ERWEITERUNGSBAU DES REICHSTAGSGEBÄUDES

2. ENGERER WETTBEWERB

Aus der Niederschrift: Am 25. und 26. November trat das Preisgericht unter Vorsitz des Reichstagspräsidenten Löbe zusammen.

ENTWURF NR. 13. AN 1. STELLE AUSGEZEICHNET
VERFASSER: ARCHITEKTEN BDA PROF. E. FAHRENKAMP UND PROF. H. DE FRIES, DÜSSELDORF

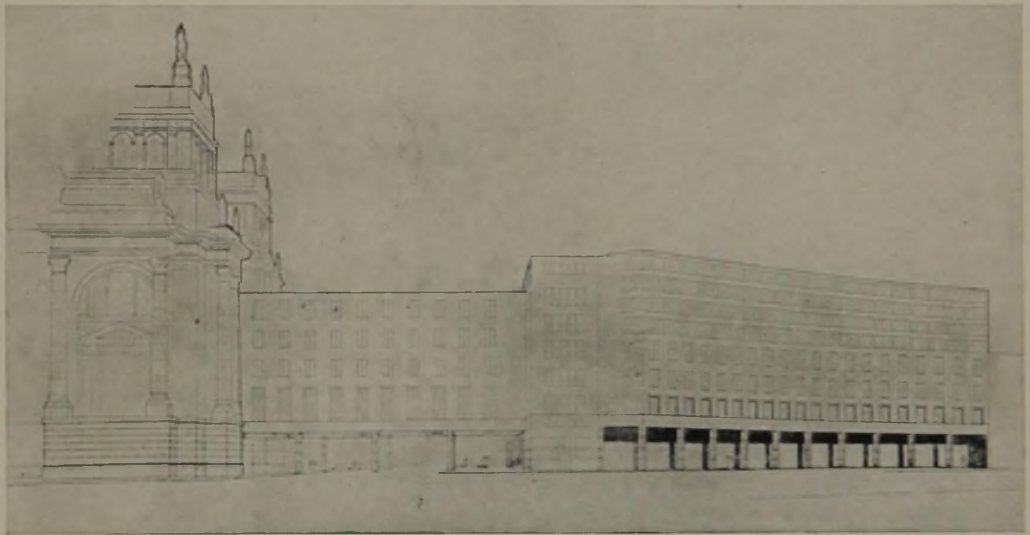
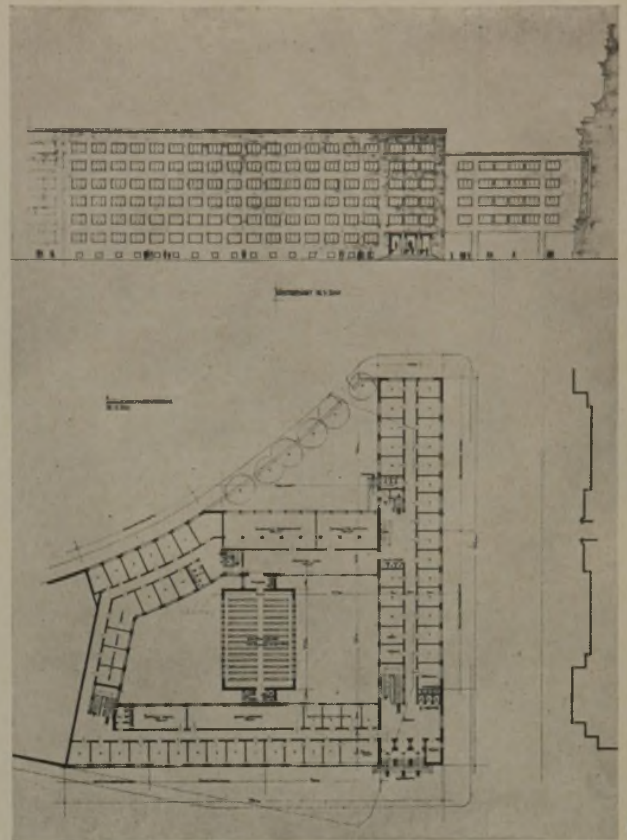
Entw. Nr. 15. An 1. Stelle ausgezeichnet. Verf.: Arch. BDA Prof. E. Fahrenkamp und Prof. H. de Fries, Düsseldorf. (Abb. 1 bis 4, S. 1 und 2.) Verfasser versucht, die jetzige Längsachse des Platzes der Republik in eine Querachse zu verwandeln von der Erwägung ausgehend, daß der künftige Süd-Nord-Verkehr sich in dieser Richtung bewegt. Er unterstreicht diese Absicht durch einen monumentalen Abschluß der Siegesallee mittels einer überragenden Bau-Gruppe auf dem nördlichen Teile des zur Zeit noch

freien Platzes der Republik. Aus Gründen der Symmetrie legt er der Südfront des Reichstagsbaues ebenfalls ein Gebäude vor und beansprucht auch hier wesentliche Teile des Tiergartens. Wieweit eine solche Inanspruchnahme des Tiergartens an dieser Stelle in Frage kommen kann, bedarf der näheren Prüfung.

Der Erweiterungsbau ist auf das zur Verfügung gestellte Gelände beschränkt und greift einer späteren Platzgestaltung nicht hindernd vor. Der Neubau hält sich in seiner Hauptfront in Höhe des Hauptgesimses des Reichstags (etwa 26 m) und ordnet sich diesem durch seine ruhige und neutrale Gesamtgestaltung in Masse und Form unter. Seine Anfügung an den Reichstag erfolgt durch zwei axial zu dessen Nordportal gelegte, etwas hohe Verbindungstrakte (23 m).

Die Orientierung im Neubau ist außerordentlich übersichtlich: Zur Spree hin der selbständig entwickelte, durch mehrere Geschosse führende, ausgezeichnet zweiseitig beleuchtete Bibliothekflügel. Zum freien Platz hin liegt die Mehrzahl der Räume der Abgeordneten. Ein Teil der letzteren Räume liegt an dem geräumigen ruhigen Innenhof. Die architektonische Gestaltung zeigt Zurückhaltung, aber manche Härten.

ENTWURF NR. 17. AN 2. STELLE AUSGEZEICHNET
VERFASSER: ARCH. BDA GEORG HOLZBAUER
UND DIPL.-ING. FRANZ STAMM, MÜNCHEN

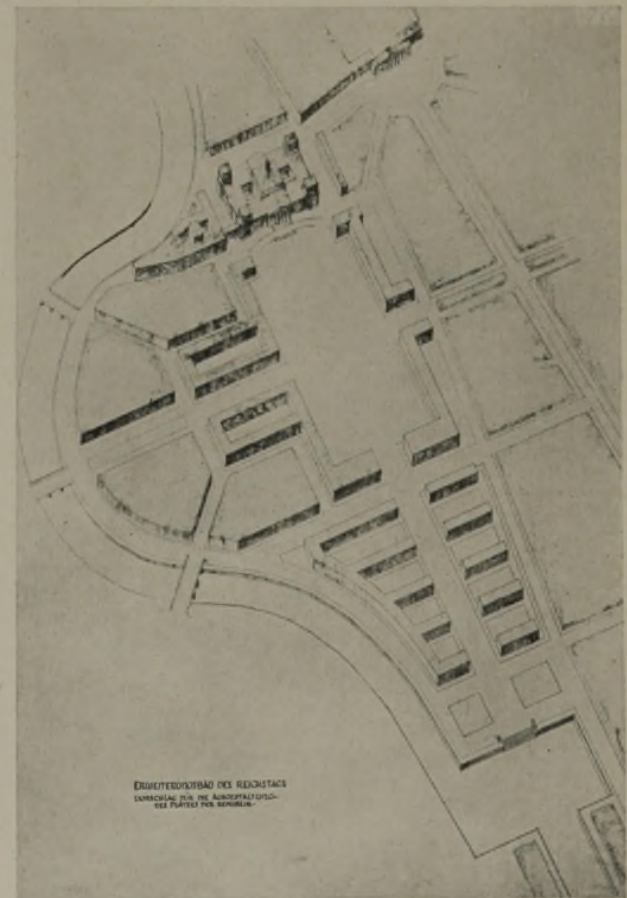
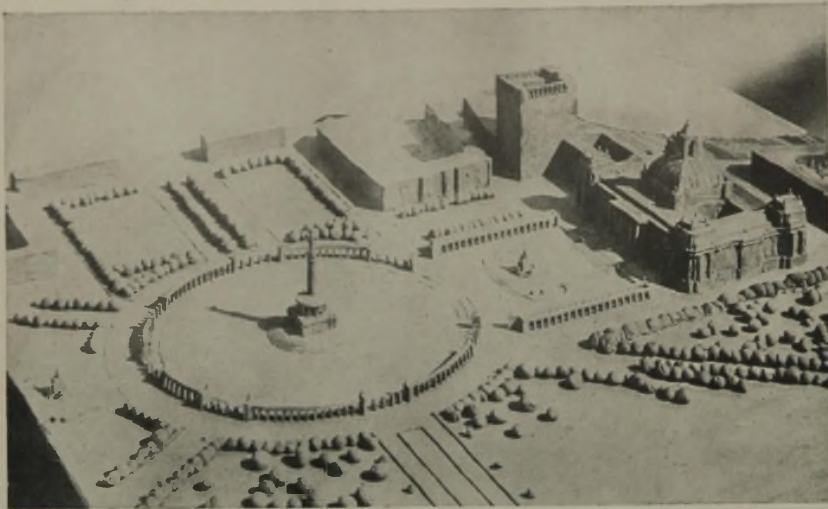
Entw. Nr. 17. An 2. Stelle ausgezeichnet. Verf.: Arch. BDA Georg Holzbauer und Dipl.-Ing. Franz Stamm, München. (Abb. 5 und 6, S. 3.) Der Entwurf sieht den Neubau auf dem in Aussicht genommenen Bauplatz vor und bringt einen Vorschlag über die künftige Bebauung des Platzes der Republik dergestalt, daß er die Achse, die durch Reichstagsgebäude, Siegessäule und Krolloper gebildet wird, bis zur Spree bewußt verlängert unter Beseitigung der Siegessäule, des Bismarckdenkmals und der Krolloper. Dadurch erhält der Platz eine vorherrschende Achsenrichtung, trotzdem die Querachse Siegesallee—Alsenstraße beibehalten ist. Die Umbauung des Platzes ist

nur schematisch angedeutet, die dabei vorgesehene Bebauung jenseits der Krolloper erscheint noch nicht ausgereift. Die Platzbebauung bedingt, daß die Straße am Reichstagsgebäude nicht mehr als durchgehende Verkehrsstraße dient. Der Straßenbahnverkehr ist über die Straße am Reichstagsufer umgeleitet. Unter der Voraussetzung, daß dieses angängig ist, erscheint die vorgesehene Verschmälerung der Straße, die für den Verkehr zwischen Reichstagsgebäude und Neubau vorteilhaft wäre, unbedenklich.

Der Neubau des Erweiterungsbau es ist so gehalten, daß er jetzt ausgeführt werden kann, ohne daß für die Zukunft die Ausgestaltung des Platzes der Republik in irgendeiner Form behindert wird. Dies ist jedenfalls ein Vorzug des Projektes. Der Grundriß ist klar und übersichtlich. Die Anordnung der Wohnräume, der Druckerräume und der Reserveräume in dem um 1,80 m vertieften Sockelgeschoß entspricht zwar nicht den baupolizeilichen Bestimmungen. Da jedoch die Höhe und der Vorplatz nach der Spree vertieft angeordnet sind, lassen sich hierfür gewisse Dispense erzielen. Die Lage des Bücherspeichers als durchgehender Baukörper in der Mitte des Neubaus ist sehr gut und bietet genügend Erweiterungsmöglichkeiten. Allerdings ergibt sich durch diese Anordnung eine nicht einwandfreie Belichtung verschiedener Büroräume, die unmittelbar an diesen Bauteil angrenzen. Durch gewisse Verlegung der Räume untereinander läßt sich dieser Mangel beheben. Besonders gut ist die Lage des Katalogsaales und der Leseräume, die nach Süden der Spree zugewandt angeordnet sind. Weniger gut ist der Zugang vom Reichstagsgebäude zum Neubau, da dieser durch den jetzigen Lesesaal führt. Dieser Nachteil läßt sich dadurch beheben, daß die Zugänge zum Reichstagsgebäude wie bei anderen Projekten zu beiden Seiten des Mittelrisalits angeordnet werden und

zwischen ihnen im Neubau eine Halle mit direktem Eingang angeordnet wird. Das Äußere bringt den Charakter eines Bürogebäudes gut zum Ausdruck.

**ENTWURF NR. 16
AN 3. STELLE AUSGEZEICHNET
VERF.: ARCHITEKT BDA
PROF. PAUL SCHMITTHENNER
MITARBEITER:
E. LOEBELL, STUTTGART**

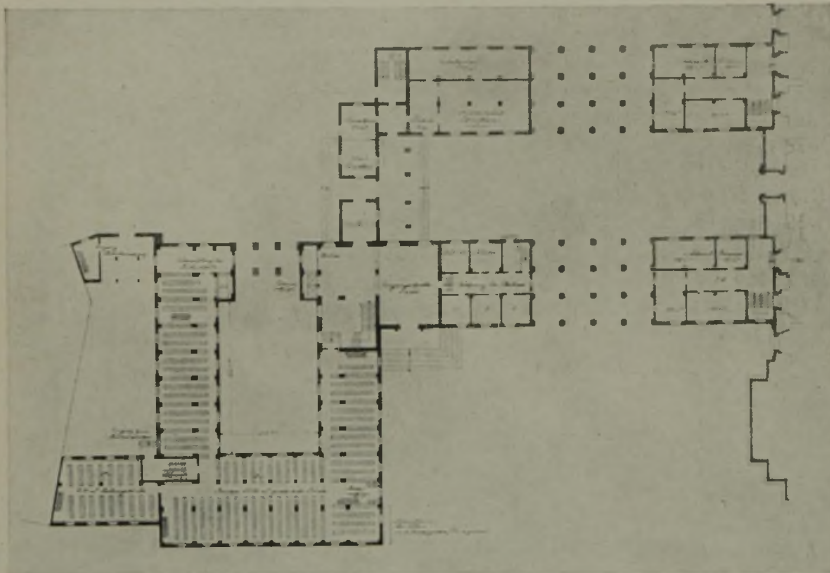
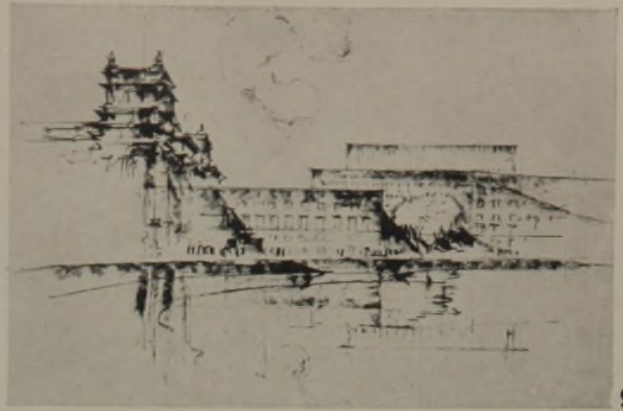
Entw. Nr. 16. An 3. Stelle ausgezeichnet. Verf.: Arch. BDA Prof. Paul Schmittthener, Mitarb. Arch. Erich Loebell, Stuttgart. (Abb. 7 und 8, S. 4.) Der Verfasser sieht zwei Verbindungsbauten zwischen Alt- und Neubau vor und läßt dazwischen einen geräumigen Hof frei. Diese Verbindung mit dem Altbau kann als zweckmäßig bezeichnet werden, weil dadurch an zwei Stellen durch alle Geschosse des Altbaues eine kurze Verbindung nach dem Neubau geschaffen wird. Glücklicherweise ebenfalls die Unterbringung von Abgeordnetenräumen in diesen Verbindungsbauten, weil sie einerseits gut belichtet, andererseits in nächster Nähe der Verhandlungsräume des Altbaues gelegen sind. Dem Mangel an guter Belichtung der Mittelgänge kann durch Schaffung von direktem Licht, wie es auf einer Seite bereits geschehen ist, unter Verzicht auf einige Abgeordnetenräume leicht abgeholfen werden.

Der Bibliotheksbau mit weiteren Abgeordnetenräumen ist im Anschluß an die beiden Verbindungsbauten als Hochhaus gedacht und enthält einen Hof von etwa 14×22 m, der auf der Ostseite durch einen Glasbau als Flur über die ganze Höhe des Gebäudes genügend Licht erhält. Zweifelhaft erscheint allerdings die Belichtung des Bücherspeichers, der in die drei unteren Geschosse des Hochhauses gelegt ist, vor allem auch aus dem Grunde, weil durch die verhältnismäßig schmale Hindersinstraße auf dieser Seite wenig gutes Tageslicht zu erwarten sein dürfte. Auch der nördliche Teil des Bücherspeichers an dem schmalen Hof dürfte weniger gut belichtet sein.

Die Grundrißanordnung für die im Hochhaus gelegenen Abgeordnetenräume ist sehr klar und übersichtlich, auch ist die Verbindung mit dem Altbau durch gut beleuchtete und übersichtliche Flure und günstig angeordnete Aufzüge sichergestellt. Durch die günstigen Vertikalverbindungen ist auch dem Erfordernis eines raschen Innenverkehrs Rechnung getragen.

Die beiden Verbindungsbauten mit Anschluß des Hochhauses stellen städtebaulich eine interessante Lösung, wenn auch in der Gesamtwirkung ein gewisses Wagnis dar. Verfasser nimmt wohl an, daß das Hochhaus durch seine etwa 50 m weite Entfernung vom Altbau mit dessen Wirkung in keine schädigende Konkurrenz treten wird. Darüber waren die Meinungen der Preisrichter nicht einig. Richtig ist jedenfalls, daß die beiden äußerst stark wirkenden Baumassen, einmal die des Altbaues in der Horizontalen und die des Hochhauses in der Vertikalen den an und für sich schwierigen Anbau an das Reichstagsgebäude in der Gesamtwirkung stark zurücktreten lassen.

Der Entwurf des Neubaus ist so angeordnet, daß er einer anderen Ausgestaltung des Platzes der Republik, als Verfasser sie vorsieht, nicht alle Möglichkeiten offen läßt. Die vorgeschlagene Unterführung der Straßenbahn kann aus verkehrstechnischen und finanziellen Gründen nicht in Frage kommen.

ENTWURF NR. 14. IN ENGSTER WAHL VERF.: ARCHITEKT BDA PROF. DR. GERMAN BESTELMEYER, MÜNCHEN

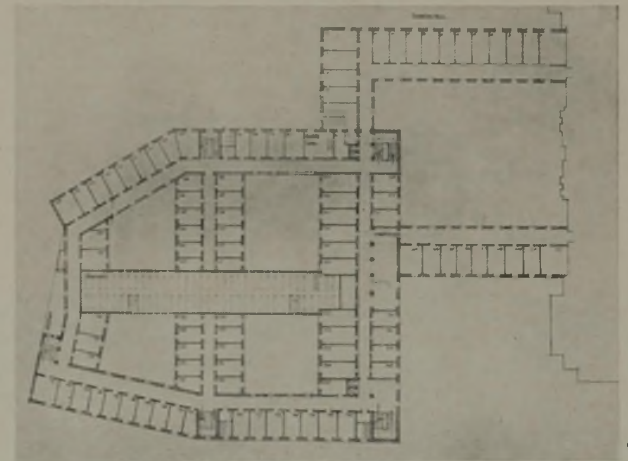
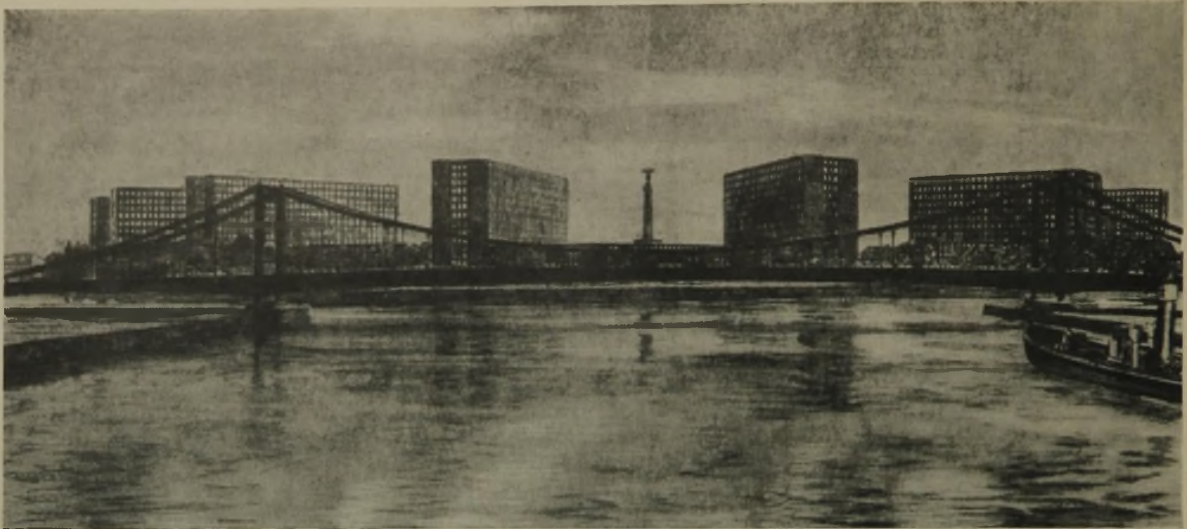
Entw. Nr. 14. In engster Wahl. Verf.: Arch. BDA Prof. Dr. German Bestelmeyer, München. (Abb. 9 bis 11, a. d. S.) Der Verfasser erstrebt eine weiträumige und offene Gestaltung des Platzes der Republik, ohne diese Weiträumigkeit durch eine entsprechend großzügige Ruhe und Geschlossenheit der Platzwandungen beherrschend eingefast zu haben.

Die verkehrliche Aufteilung des Platzes kann nicht genügen. Nach Fortfall der Verkehrsstraße am Reichstagsplatz ist das nur auf eine Breite von 15 m bemessene Reichstagsufer zu schmal angelegt.

Der Übergang vom Reichstag zum Neubau ist in möglicher Fortsetzung der Flure des Reichstags geplant, findet aber im Neubau keine organische und übersichtliche Fortsetzung. Die Belichtung des Bücherspeichers in den fünf unteren Geschossen ist nicht einwandfrei. Zwei Höfe haben keine Zufahrt.

In ihrer sehr geschickten malerischen Darstellung bietet das Äußere einen großen Reiz. So richtig es an sich ist, daß ein Bau, der in so nahe Beziehung zu dem reichen Reichstagsgebäude tritt, rückhaltend einfach auftritt, so ist doch hier dieser Neubau stimmungslos. Der mittlere hochgeführte Bauteil dürfte von weiteren Standpunkten aus eine angenehme Belebung bringen.

ENTWURF NR. 7
IN ENGSTER WAHL

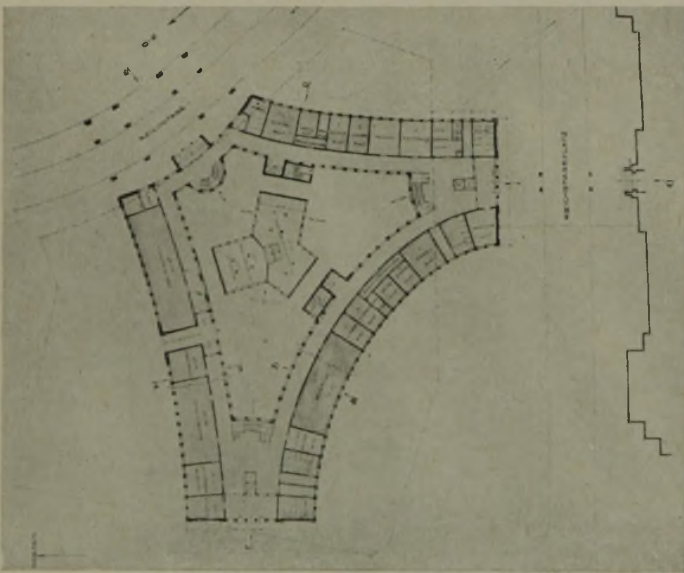
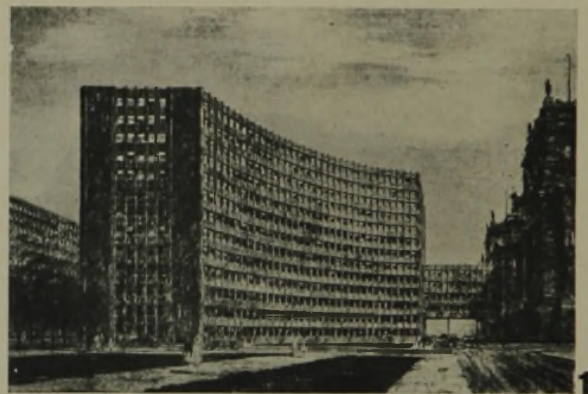
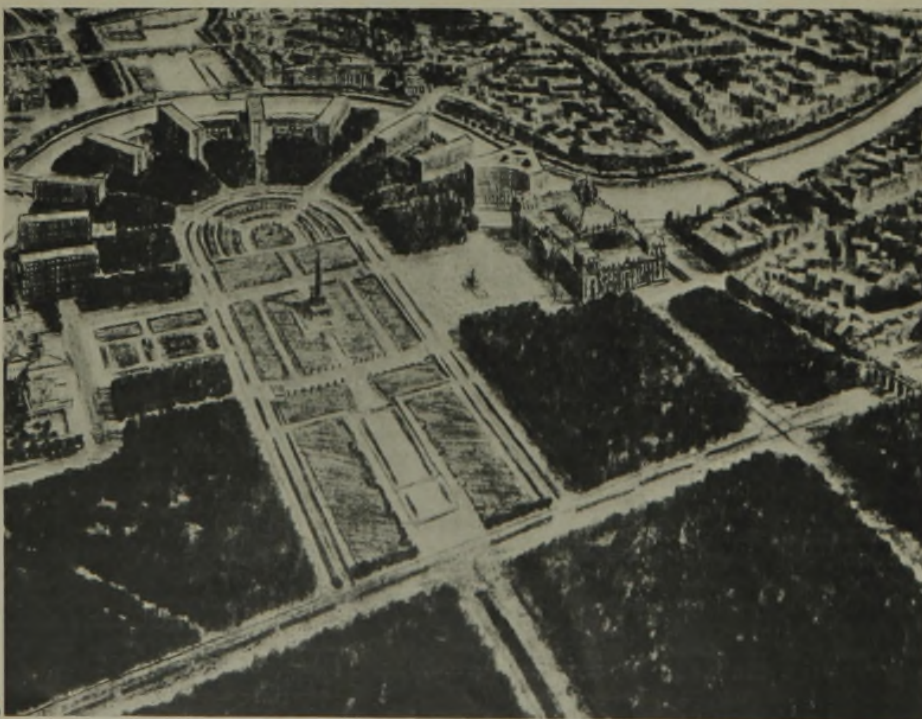
Entw. Nr. 7. In engster Wahl. Verf.: Arch. BDA Prof. Dr. H. Poelzig, Berlin-Charlottenburg. (Abb. 12 bis 15, S. 6.) Dieser Entwurf wurde besonders wegen seiner städtebaulich beachtenswerten Vorschläge in engster Wahl gestellt.

Der Verfasser sieht in dem Anbau des Reichstags das Zwischenglied zwischen dem Parlamentsgebäude und einer die Reichsministerien zusammenfassenden Gesamtanlage, für deren Errichtung er die Straßentiertel innerhalb des Spreebogens freimacht. Dadurch erreicht er eine Platzanlage, die der Ost-West-Achse zwischen Reichstag und Krolloper eine Nord-Süd-Achse von noch größerer Bedeutung entgegenstellt.

Dieser städtebaulich groß gesehene Vorschlag würde Berlin den in der Mitte der Stadt fehlenden monumentalen Platz geben und zugleich an hervorragender Stelle den Flußlauf in das Stadtbild einbeziehen. Ein solcher Plan würde, wenn seine Ausführung im Bereich des Möglichen läge, der Stadt ein besonderes Gepräge als Reichshauptstadt verleihen und daher nicht nur ein für Berlin, sondern ein für ganz Deutschland wichtiges Motiv schaffen. Wäre doch

die gesamte Anlage in sich ein ausdrucksvolles Symbol des Reichsgedankens.

Erkauft wird der Vorschlag mit der Niederreißung eines ganzen Stadtviertels, also mit einer Maßnahme, die aus wirtschaftlichen Gründen gegenwärtig nicht im Bereich des Möglichen liegen dürfte. Die weitere Durchführung des Planes führte den Verfasser dazu, eine Anregung zu einer von einem vergrößerten Potsdamer Platz unmittelbar auf den Reichstag führenden Hauptstraße und auch vor dem Brandenburger Tor Änderungen zu bringen, Vorschläge, die noch nicht als gelöst, wohl aber als sehr beachtlich anzusehen sind.

Der Neubau hat den Vorteil eines übersichtlichen, die Abwicklung des Betriebes erleichternden Grundrisses. Er legt Bibliothekspeicher und Flure in die Mitte und reiht nach außen hin gut belichtete und gut gruppierte Räume auf. Die städtebauliche Einfügung dieses an sich zweckvollen, dem Wallotbau gegenüber allerdings formal fremden und bedenklichen Baues erscheint weniger günstig, insbesondere wegen des schmalen, zwischen Reichstag und Neubau entstehenden Platzes, aber auch wegen der Tatsache, daß der Bau bis unmittelbar an das Spreeufer herangeführt ist, eine Lösung, die außer der geplanten Unterführung zwischen Reichstag und Anbau eine zweite Unterführung verlangt. Hier erscheinen die verkehrstechnischen Dispositionen nicht so einleuchtend wie an anderer Stelle des Entwurfs.

SCHAUBILD, OBERGESCHOSS, LAGEPLAN
ENTWURF NR. 10. IN ENGSTER WAHL
VERF.: ARCHITEKT BDA KARL LEUBERT
UND H. LEHR, NÜRNBERG

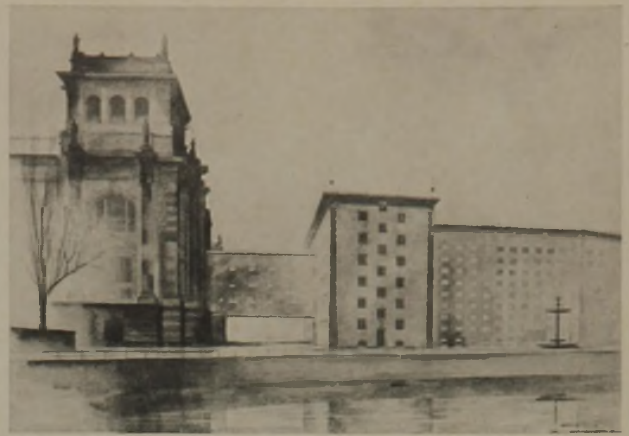
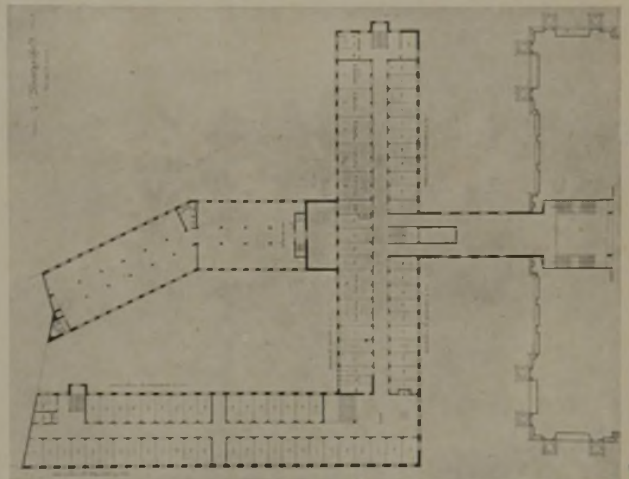
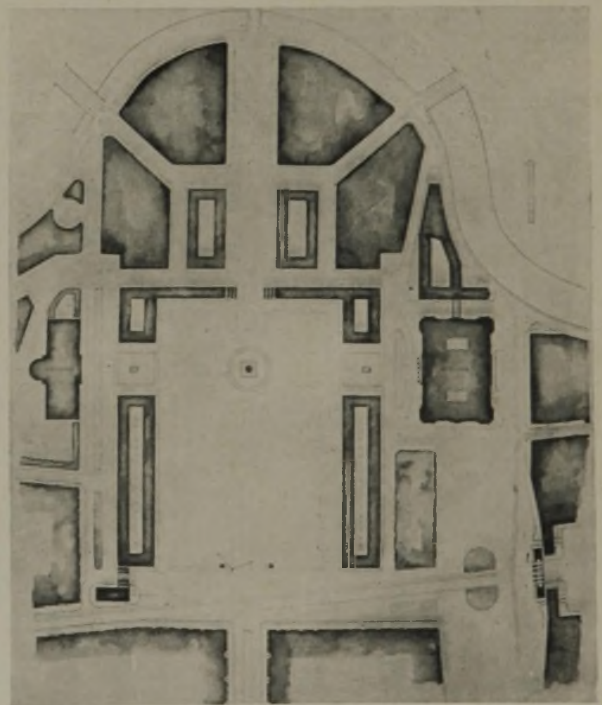
Entw. Nr. 10. In engster Wahl. Verf.: Arch. BDA Karl Leubert und H. Lehr, Nürnberg. (Abb. 16 bis 18, a. d. S.) Städtebaulich geht der Verfasser von dem Gedanken aus, die jetzt bestehende Ost-West-Achse des Platzes der Republik in eine Nord-Süd-Achse umzugestalten. Er erreicht dies dadurch, daß er in die jetzt bestehende Platzgestaltung einen neuen Platz einfügt, der nach der Seite des Tiergartens in der Achse der Siegesallee sich öffnet, und dessen Wände von zweigeschossigen, gleichartig durchzubildenden öffentlichen Gebäuden gebildet werden. Diese neue Lösung liegt im Bereich der praktischen Möglichkeit, denn auch der Abschluß gegen Norden gewährt die erwünschte Freiheit in der Zukunft. Auch verkehrstechnisch ist die vorgeschlagene Platzlösung brauchbar.

Das Reichstagsgebäude wird durch die Platzanordnung des Verfassers in einen rückwärtigen Raum gerückt, wobei seine Mitte frei bleibt und nur die Gesamtumrißlinie desselben, die ruhige niedrige Linie der neuen Platzseite überschneidet. Setzt man sich die vorbeschriebene Neugestaltung des Platzes der Republik zum Ziel, so kann das jetzige Erweiterungsbauvorhaben des Reichstags unabhängig von der Zukunft gelöst werden. Der skizzierte städtebauliche Gedankengang bildet einen Hauptvorzug des Projektes.

In der Einzellösung der Wettbewerbsaufgabe geht der Verfasser davon aus, die Verbindung des Altbaues mit dem Neubau durch einen in der Mitte der Nordfront des Altbaues angelegten überbauten Verbindungsgang zu schaffen. Dies hat beim Altbau den Nachteil, daß unangenehme Architekturreste entstehen und beim Neubau der Eintritt sich kärglich entwickelt. Dieser Anschlußpunkt im Neubau ist auch im übrigen unbefriedigend gelöst, da er mit zwei Lichthöfen arbeitet. Dadurch werden verschiedene Zimmer der Abgeordneten unbrauchbar, die hier liegende Treppe unansehnlich.

Im übrigen ist der Grundriß sehr klar, aber in seiner Zellenhaftigkeit doch etwas kärglich. Die Entwicklung des Bibliothekbetriebes wird erst befriedigend werden, wenn der vom Verfasser vorgesehene, aber einstweilen zweifelhafte Anbau nach Norden ausgeführt ist. Die Außenarchitektur des Projektes zeichnet sich durch eine vornehme Einfachheit aus, jedoch muß darauf aufmerksam gemacht werden, daß der Charakter der Hauptfront insbesondere mit dadurch erreicht wird, daß die Räume des obersten Geschosses in bezug auf ihre Belichtung entwertet werden.

Ob die vorgesehene Enthaltbarkeit in der Gliederung des Verbindungsbaues und die daselbst angeordneten kleinen Fenster nicht statt neutral zu wirken gerade die Aufmerksamkeit auf sich zieht, muß dahingestellt bleiben.
